Recueil des avis issus de la consultation auprès des ministères et organismes

Projet : Projet de construction du parc éolien Pohénégamook—Picard—Saint-Antonin—Wolastokuk 2 sur le territoire des MRC de Témiscouata et de Rivière-du-Loup par Énergie éolienne PPAW 2 s.e.c.

Numéro de dossier : 3211-12-261

Figure 1. Superficies à considérer en perte lors de l'installation de traverses de cours d'eau.

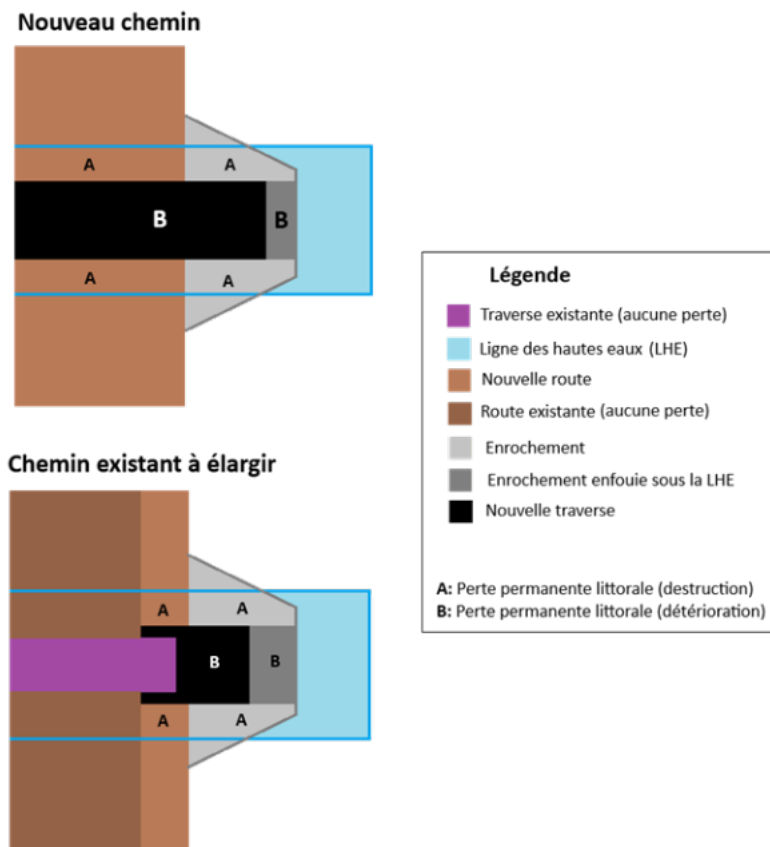
- d) Afin de bien évaluer les empiétements, l'initiateur doit confirmer que les superficies considérées dans le calcul des pertes permanentes sont conformes à l'énoncé suivant :

- Les zones A et B, telles qu'identifiées aux figures 1 et 2, ont toutes été compilées dans le bilan des pertes permanentes.

7) Empiètement dans les cours d'eau (PPAW2 EIE Volume4 Partie2 20251107, p. PDF 23):

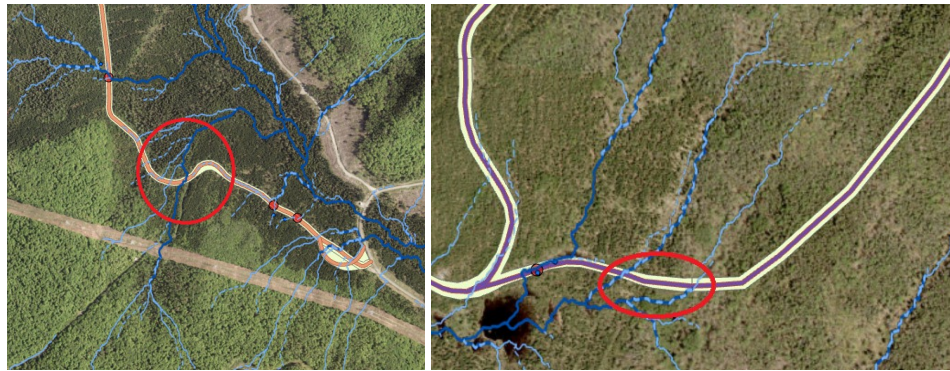
À la page 23 du PDF, des empiètements importants sont illustrés dans le cours d'eau CE081. Pour ce cours d'eau ainsi que pour tous les autres qui seront impactés autrement que par une traversée (voici quelques exemples qui ne correspondent à une liste exhaustive : CE127, CE128, CE129, CE090, CE081, CE137-SEC01, CE145-SEC01, CE087-SEC01, CE094-SEC01, CE126-SEC01, CE142-SEC02, CE157-SEC01, CE091-SEC01-SEC02, CE143-SEC01, CE196-SEC01-SEC02, CE083-SEC01) :

- veuillez fournir le détail des interventions prévues, les superficies impactées de manière permanente et temporaire sous forme de fichier géoréférencé, les plans préliminaires

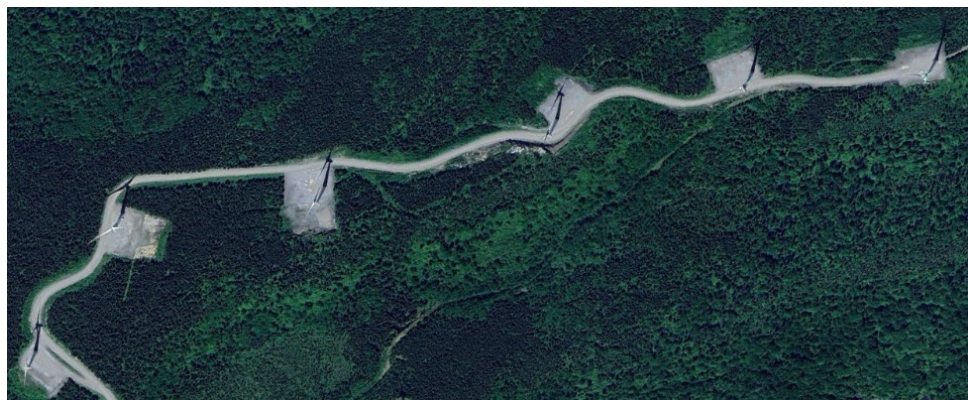
Aucune évaluation des effets anticipés de la perte et de la fragmentation n'est fournie, particulièrement pour les espèces plus sensibles aux perturbations et au dérangement. Des informations sont fournies concernant les superficies déboisées, mais aucune information n'est fournie

sur la viabilité des corridors de connectivité identifiés suivant les travaux et leur capacité à maintenir leur fonction écologique. Même si le projet utilise des tracés de routes existantes, ceux-ci seront rendus accessibles à l'année en raison du déneigement réalisé par le promoteur éolien, ce qui n'était pas le cas pour la plupart de ces chemins.

- Le promoteur doit évaluer la viabilité des corridors de connectivité identifiés suivant les travaux et leur capacité à maintenir leur fonction écologique, particulièrement pour les espèces plus sensibles aux perturbations et au dérangement.
- b) Le promoteur ne répond pas à la question QC-103b
- L'initiateur doit intégrer à son analyse les impacts négatifs liés à l'amélioration des accès au territoire (déneigement et entretien des chemins), tels que l'augmentation de la mortalité faunique et le dérangement des espèces. Ces effets doivent être analysés et documentés.
- c) Le promoteur ne répond pas à la question QC-103c

Figure 3: A) configuration proposée. B) En rouge, configuration limitant l'empiètement dans le milieu

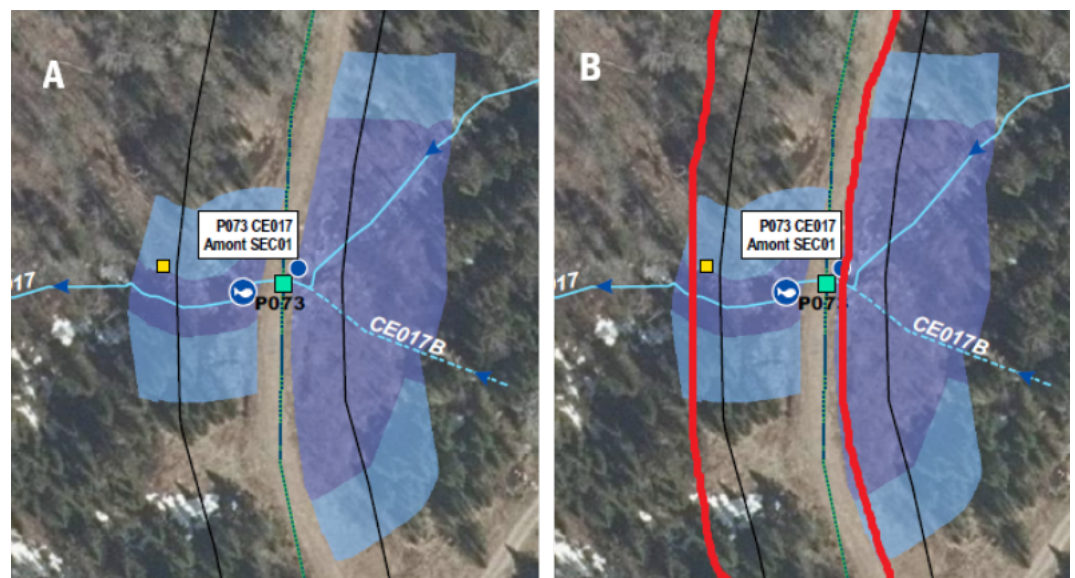
- 1) À la page 54 du PDF, la configuration proposée longe la route existante sans utiliser son emprise. Pour cette localisation, ainsi que pour toutes les localisations (ex. : p. PDF 62,) où des situations similaires se produisent, veuillez fournir une description **détaillée** de la justification appuyant cette décision.
- 2) Aux pages 59, 60, 79, 80, 81, 82, 86, 88, 90, 91, 92 et 93 du PDF, la configuration proposée traverse un milieu hydrique sans qu'une optimisation ait été réalisée pour limiter les empiètements dans ce milieu sensible. Le promoteur doit réviser la configuration de **tous** les chemins (sans se limiter à ceux précédemment identifiés) de manière que ceux qui empiètent dans les milieux hydriques le fassent du côté des routes existantes où le milieu hydrique est le moins large (voir figure 3).

9) Configuration : Fichiers géomatiques (INVPPAW2 CheminAcces Config19 20251030 et INVPPAW2 RC Config19 20251030)

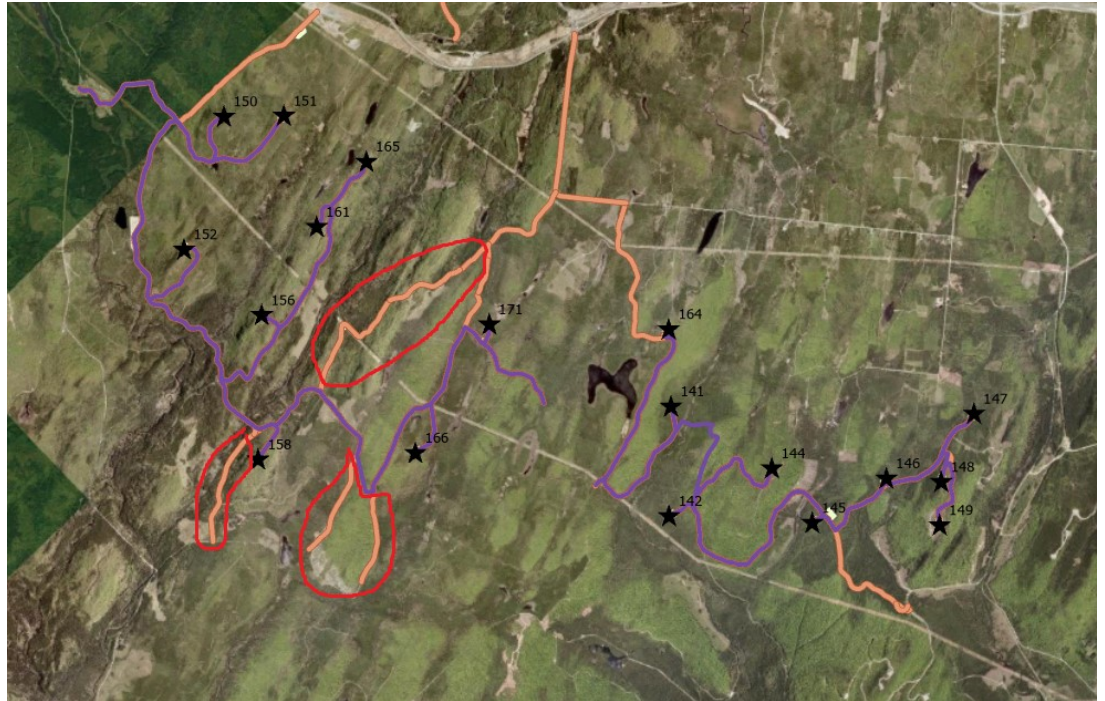
- Le promoteur doit revoir la configuration du tracé afin de retirer tous les chemins qui créent des boucles ou ne donnant pas accès à des éoliennes, tel que les secteurs identifiés en rouge dans l'image ci-dessous illustrant en mauve le réseau collecteur enfouis dans l'emprise et en orange les routes sans réseau collecteur :
